**Avis de la Mission Régionale  
d'Autorité environnementale  
de Provence-Alpes-Côte d'Azur  
sur le projet de parc photovoltaïque au sol,  
lieu-dit « Défends du Bon Peou »  
Les Omergues (04)**

n°Garance – 2020 - 2733

n° MRAe – 2020APPACA58

Figure 3: Plan du parc (source : p.25 de l'étude d'impact)

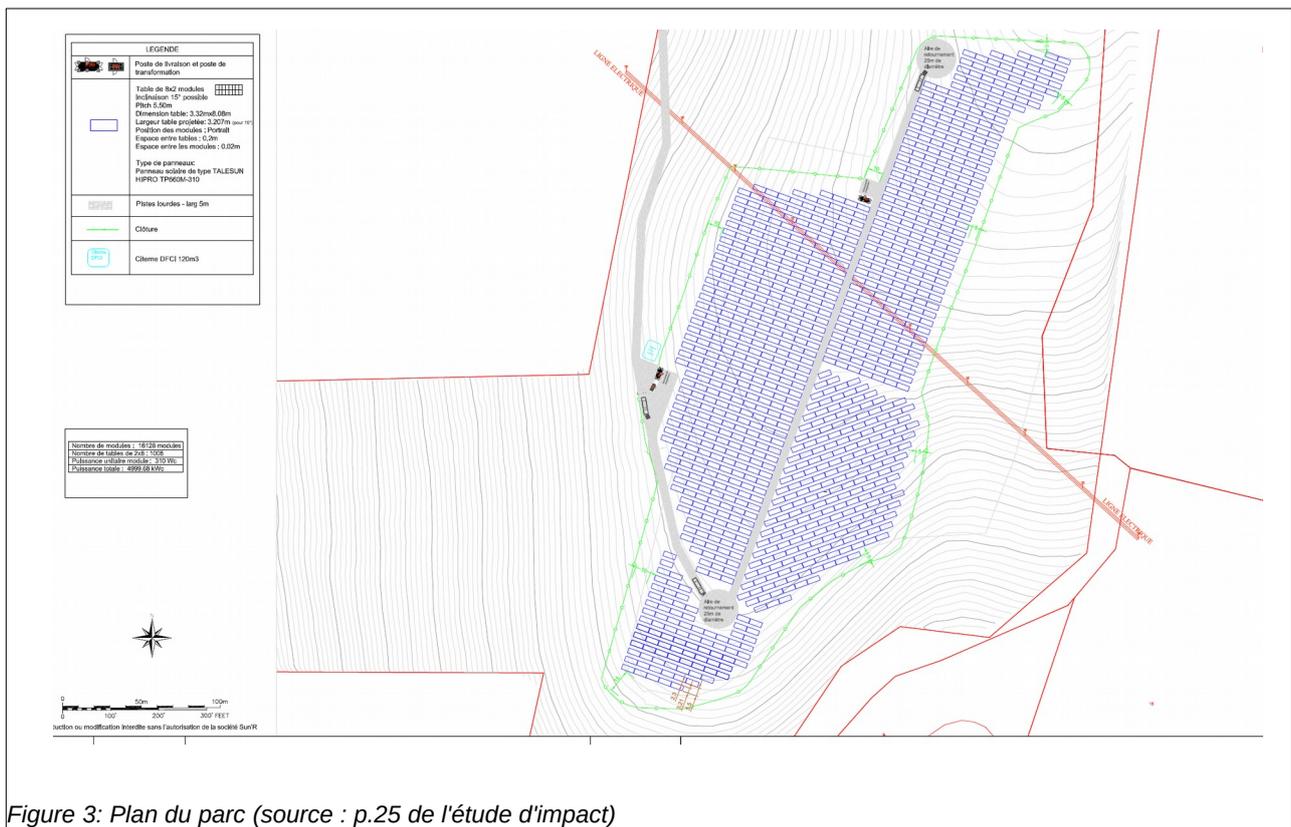
- Les surfaces de piste à élargir et à créer, sont absentes du périmètre du projet (cf. figure 3 ci-dessus). À l'extérieur de l'emprise clôturée du projet de parc, un linéaire de pistes d'accès au site (piste ONF) d'environ 1 km, est défini et visible sur le plan masse du projet. Cependant, cette piste nécessite d'être débroussaillée et décapée sur cinq mètres de large, et l'étude précise que 400 mètres linéaires de nouvelle piste seront également aménagés par la commune, afin de desservir une « *zone sylvo-pastorale* » selon le dossier. La mise au gabarit, l'empierrement et « l'obligation légale de débroussaillage (OLD)<sup>5</sup> » qui vont s'y

appliquer, devraient être intégrés au projet et à son étude d'impact, dans la mesure où la justification de cette extension est la desserte du parc photovoltaïque.

***La MRAe recommande de revoir le périmètre de projet en intégrant le raccordement électrique externe du poste de livraison au réseau public (tracé et nature des travaux), ainsi que l'ensemble des surfaces concernées par la piste d'accès, les zones de débroussaillage (OLD), et de reprendre l'analyse des incidences environnementales en conséquence.***
